Abwägung zu den eingegangenen Stellungnahmen im Rahmen der öffentlichen Auslegung nach § 3 Abs. 2 sowie § 4 Abs. 2 sowie § 4a Abs. 3 BauGB

1. Fläche für Kindergarten und Schwesternwohnheim

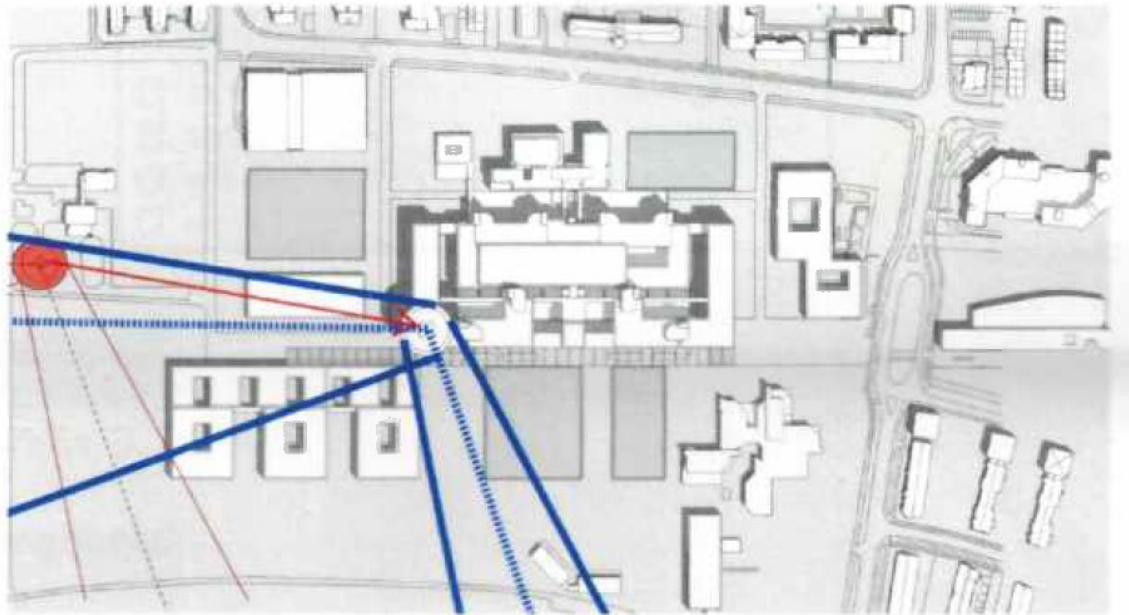
Im Flächennutzungsplan sind für das Baufeld 13 Nutzungen festgelegt: Kindergarten und Kindertagesstätte im EG, Schwesternwohnen bzw. Personalwohnungen für das Klinikum Ingolstadt im 1. und 2. OG.

Wie bereits mitgeteilt sind Planungen für Personalwohnen für die Mitarbeiter des Klinikums Ingolstadt grundsätzlich sehr zu begrüßen; jedoch ist eine Verortung von Wohnungen für Mitarbeiter im Schichtdienst über einem Kindergarten und einer Kindertagesstätte bzgl. der berechtigten Lärmkulisse eines Kindergartens aus unserer Sicht ggf. kritisch zu betrachten. Wir bitten dies bei der Planung zu berücksichtigen.

In der Stellungnahme des Krankenhauszweckverbands Ingolstadt vom 03.09.2018 wurde die Planung von Personalwohnungen über den Anlagen zur Kinderbetreuung grundsätzlich begrüßt und um Detailabstimmung gebeten. Der Bebauungsplan schafft nur die abstrakte Möglichkeit für Appartements für die Klinikumsbelegschaft. Bei einer konkreten Planung, die als Konzeptvergabe

umgesetzt werden soll, werden die betroffenen Stellen sicherlich einbezogen. Einwände bezüglich der Planung wurden weder von Seiten des Klinikums noch von Seiten des Zweckverbandes erhoben, auch nicht bei den folgenden Öffentlichkeitsbeteiligungen vom 26.04.2019 – 28.05.2019 und vom 03.09.2020 – 05.10.2020.

Grundsätzlich ist es sinnvoll, Gemeinbedarfsflächen zu konzentrieren. Ein Baufeld, das allein als Wohngebiet ausgewiesen ist, hat einen höheren Preis pro m² als eine reine Gemeinbedarfsfläche oder eine gemischte Nutzung. Das Baufeld 13 setzt sich aus der Gemeinbedarfsnutzung „Anlage zur Kinderbetreuung“ und einem Allgemeinen Wohngebiet (WA) zusammen, in dem auch die Errichtung eines Schwesternwohnheims bzw. von Appartements für Angestellte des Klinikums ab dem 1. Obergeschoss möglich ist. Dies bedeutet aber nicht, dass hier Personalwohnungen für das Klinikum entstehen müssen. Es sind auch andere vorwiegend dem Wohnen dienende Nutzungen denkbar. Ebenso können im Schichtdienst Arbeitende in jedem anderen als Wohngebiet ausgewiesenen Bau-feld Wohnungen beziehen.

Gemäß § 22 Abs. 1a BImSchG sind Geräuscheinwirkungen, die von Kindertageseinrichtungen oder -spielplätzen hervorgerufen werden, keine schädliche Umwelteinwirkung. Um den besonderen Bedürfnissen von Personal im Schichtdienst zu begegnen, können bei der Ausbauplanung schutzwürdige Nutzungen (Schlafzimmer) und geräuschintensive Außenanlagen der KITA räumlich getrennt werden, um somit mögliche Beeinträchtigungen zu minimieren. Dies kann aber nicht im vorliegenden Bebauungsplan festgesetzt werden.

2. Einflugschneise Hubschrauberlandeplatz

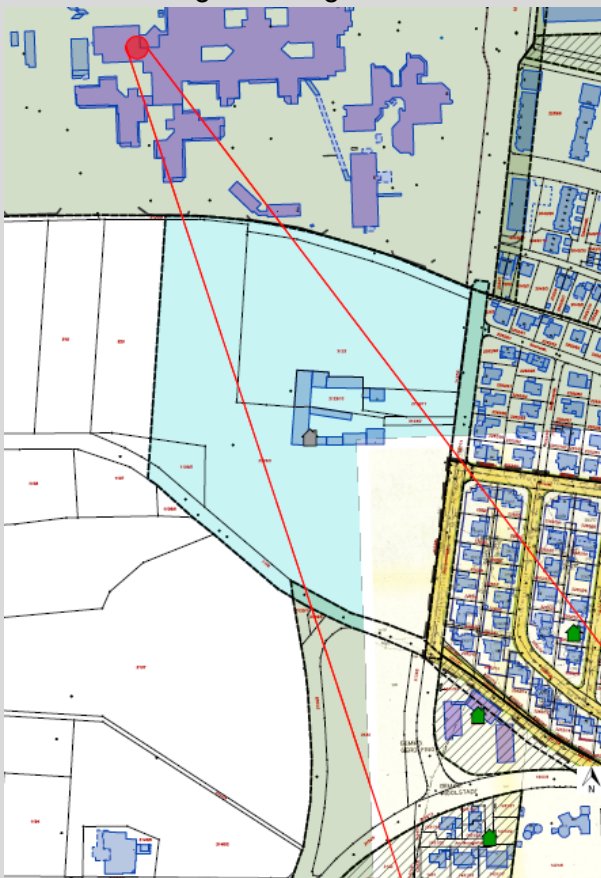
Das Klinikum Ingolstadt und dessen Campus ist im Rahmen der Generalsanierung auch planerisch im Umbruch. Mit der Überarbeitung der Zielplanung für das Klinikum wurden auch Überlegungen zur Verortung des Hubschrauberlandeplatzes vom Westen (bodengebundener Landeplatz) auf den vorgesehenen westlichen Bettentrakt angestellt. Hintergrund ist die Verortung des Notfallzentrums im westlichen Gebäudetrakt und das Erfordernis einer direkten Anbindung an den Hubschrauberlandeplatz. Mit der Umverlegung ändern sich auch die Ein- und Abflugschneisen des Hubschraubers.

Diese Überlegungen müssen im Zuge der Vorentwurfsplanung (ab 10/2021 bis 12/2022) auf Genehmigungsfähigkeit und Durchführbarkeit (Tragwerk etc.) nochmals überprüft werden. Wir bitten aber die erforderliche Umverlegung des HLP in die Planungen des Baugebietes „Am Samhof“ bereits jetzt zu berücksichtigen und Vorgaben vorzusehen.

Die Umgestaltung des Daches des Bettentraktes zu einem Hubschrauberlandeplatz würde nach Aussage des Sachgebiets Lärmschutz eine Verschiebung des Landeplatzes um 296 m nach Osten bedeuten. Innerhalb des Umgriffs des Bebauungsplanes Nr. 107 H „Am Samhof“ würden die schalltechnischen Orientierungswerte der DIN 18005 (55 dB(A) zur Tag- und 45 dB(A) zur Nachtzeit) kräftig überschritten werden und auch die absoluten Obergrenzen der Immissionsgrenzwerte der

Verkehrslärmschutzverordnung (16. Verordnung zur Durchführung des Bundes-Immissionsschutzgesetzes, 16. BImSchV) von 59 dB(A) zur Tag- und 49 dB(A) zur Nachtzeit würden deutlich überschritten werden.

Damit wären die geplanten Nutzungen auf der Fläche des Bebauungsplanes Nr. 107 H „Am Samhof“ so nicht möglich. Insbesondere für ein Hospiz wäre die Lärmbelastung unzumutbar. Für Krankenhäuser und Altenheime gelten noch strengere Grenzwerte [57 dB(A) zur Tag- und 47 dB(A) zur Nachtzeit] als in Wohngebieten.

Die Verlängerung der Flugschneisen des übermittelten Plans zeigt, dass auch bereits bestehende Wohnbebauung vom Fluglärm belastet wäre.

Diese Aussagen des Sachgebiets Lärmschutz basieren auf einem Verschieben der in den vorliegenden Gutachten dargestellten Isophonen um 300 m nach Osten. Eine exakte Aussage kann nur eine Anpassung des Gutachtens der IBN Bauphysik Consult GmbH & Co. KG vom 30.05.2017 liefern.

Selbst wenn das Wohngebiet „Am Samhof“ nicht verwirklicht werden würde, ist es fraglich, ob eine Verschiebung des Hubschrauberlandeplatzes nach Osten genehmigungsfähig wäre. Aktive Schallschutzmaßnahmen (z.B. Lärmschutzwände) sind gegen Fluglärm unmöglich. Zudem bleibt die Unsicherheit der Durchführbarkeit des Vorhabens in Bezug auf das Tragwerk.

Bei aller Rücksichtnahme auf die bestehenden Anlagen und Vorgaben des Klinikums, können nicht alle Eventualitäten der Zukunft berücksichtigt werden. Der Bedarf einer Pflegeeinrichtung in der Nähe des Klinikums und die Schaffung von gesunden Wohnverhältnissen in einer Stadt mit hohem Wohndruck hat Vorrang vor einer Planung, deren Umsetzbarkeit noch nicht feststeht.

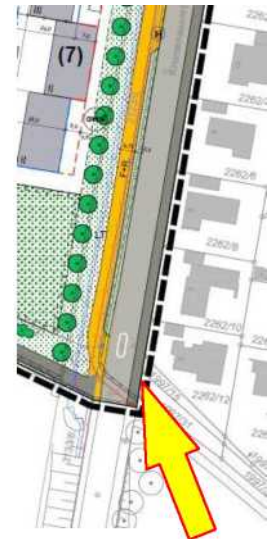
Im Planbereich befinden sich Telekommunikationsanlagen unseres Unternehmens, deren Lage auf den beiliegenden Bestandsplänen dargestellt ist. Wir weisen darauf hin, dass unsere Anlagen bei der Bauausführung zu schützen bzw. zu sichern sind, nicht überbaut und vorhandene Überdeckungen nicht verringert werden dürfen. Sollte eine Umverlegung oder Baufeldfreimachung unserer Telekommunikationsanlagen erforderlich werden, benötigen wir mindestens drei Monate vor Baubeginn Ihren Auftrag an TDR-S-Bayern.de@vodafone.com, um eine Planung und Bauvorbereitung zu veranlassen sowie die notwendigen Arbeiten durchführen zu können. Wir weisen Sie ebenfalls darauf hin, dass uns ggf. (z.B. bei städtebaulichen Sanierungsmaßnahmen) die durch den Ersatz oder die Verlegung unserer Telekommunikationsanlagen entstehenden Kosten nach § 150 (1) BauGB zu erstatten sind.

Vor Ausbau der Erschließungsanlagen des Gebiets findet eine Abstimmung mit den Spartenträgern durch das Tiefbauamt statt. Sollte ein Ausbau durch die Vodafone Kabel Deutschland GmbH erfolgen, kann in diesem Zusammenhang noch eine Abstimmung vorgenommen werden.

Unter Nr. I.10 ist im Bebauungsplan festgesetzt, dass vor Beginn einer Baumaßnahme die Lage vorhandener Leitungen bei den Leitungsträgern abzufragen ist und Maßnahmen mit diesen abzustimmen sind. Die Telekommunikationsanlagen befinden sich im Bereich des „Samhof“ Gehöfts. Dieses bleibt als Baudenkmal in seiner Struktur sowie Art und Maß der baulichen Nutzung erhalten.

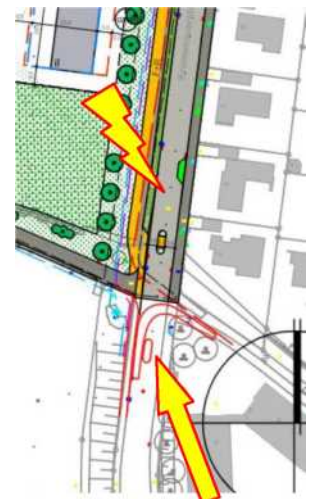
In Ergänzung zu diversen Stellungnahmen werde, im Namen der Anwohner der südlichen Krumenauerstr., die Prüfung der Position der Querungshilfe (siehe Skizze) und die nicht vorhandene Einengung (wie z.B. bei der Einmündung der Effnerstr. geplant) im südlichen Teil der Krumenauerstr. nochmals angeregt.

Für die Bewohner der Nr. 2 bedeute diese Querungshilfe, dass sie beim Verlassen der Garage rückwärts in den Verkehr der Krumenauerstraße einfahren müssten, d.h. auf die Straße zwischen der Querungshilfe und dem F+R Weg. Der fließende Verkehr könne dann, aufgrund der Querungshilfe, nicht mehr in die Mitte der Fahrbahn ausweichen, sondern müsse eventuell anhalten. Das sei eine deutliche Erhöhung der Gefährdung der ausfahrenden Anwohner. Mit dem erheblich gestiegenen bzw. dem prognostizierten Verkehrsaufkommen, anhand der Verkehrsgutachten nach der Fertigstellung des Baugebietes „Samhof“, werde das bestimmt nicht besser.

Bei einem Ortstermin am 29. April 2021 mit dem Tiefbauamt wäre diese Position auch als nicht tragbar für die Anwohner bezeichnet worden, weil sie die Gefährdung erheblich steigern würde. Eine erneute Prüfung wäre zugesagt worden (Mail vom 3. Mai 2021 nach dem Ortstermin mit dem Tiefbauamt), aber in dem veröffentlichten Plan sei leider noch die ursprüngliche Position eingezeichnet.

In der Zwischenzeit wäre im BZA IX. am 4. Mai 2021 auch ein Plan mit den zukünftigen Straßennamen gezeigt worden. Einerseits werde in diesem Plan die Querungshilfe an der „alten und gefährlichen“ Stelle eingezeichnet und die Einengung so, dass sie direkt vor der Krumenauerstr. 4 liege. Damit sei das Ausfahren aus Nr. 4 genauso gefährlich, wie für die Anwohner der Krumenauerstr. 2. Es stelle sich die Frage, warum man wirklich den direkten Anwohnern eine Verschlechterung zumuten müsse und die bestehende Situation nochmals verschlechtere. Andererseits wäre in diesem Plan eine Querungshilfe in ROT an einer sehr interessanten Stelle für alle Anrainer, auch Kindergarten (!), eingezeichnet worden. Übrigens sei das die gleiche Stelle, wie schon im Bauplan aus dem Jahr 2016 im Donaukurier so veröffentlicht.

Es werde somit angeregt, die zukünftige Position der Querungshilfe, gemäß der roten Darstellung im Straßennamenplan, auszuführen.

Bereits in den Stellungnahmen vom 30.09.2020 und 24.01.2021 wurde vom Einwendenden die Verschiebung der südlichen Querungshilfe weiter nach Süden gefordert. Gegenüber der letzten Abwägung ergab sich auch nach erneuter Prüfung keine Veränderung in der verkehrsfachlichen Bewertung. Die Querungsinsel an der vorgesehenen Position in Kombination mit dem vorgezogenen Seitenraum zur Abgrenzung des Parkens auf der östlichen Straßenseite der Krumenauer Straße wird als nach wie vor lagerichtig gesehen, um die verkehrssichere Abwicklung des Querungsbedarfs und gleichzeitig eine Geschwindigkeitsreduktion erzielen zu können. Die Querungsinsel hat nach dem derzeitigen Plan genau die richtige Lage, da sie sich in der direkten Gehrichtung der Fußverkehre

aus dem Bebauungsplangebiet hin zur KiTa befindet. Eine Platzierung der Querungsinsel weiter südlich ist aus fachlicher Sicht nicht sinnvoll, da sie von den Verkehrsteilnehmern nicht angenommen werden würde.

Gegebenenfalls könnte aber ein Fußgängerüberweg (Zebrastreifen, Fußgängerampel) statt einer Querungshilfe verwirklicht werden. Welche Variante umgesetzt wird, wird im Zuge der Ausbauplanung durch das Tiefbauamt geprüft.
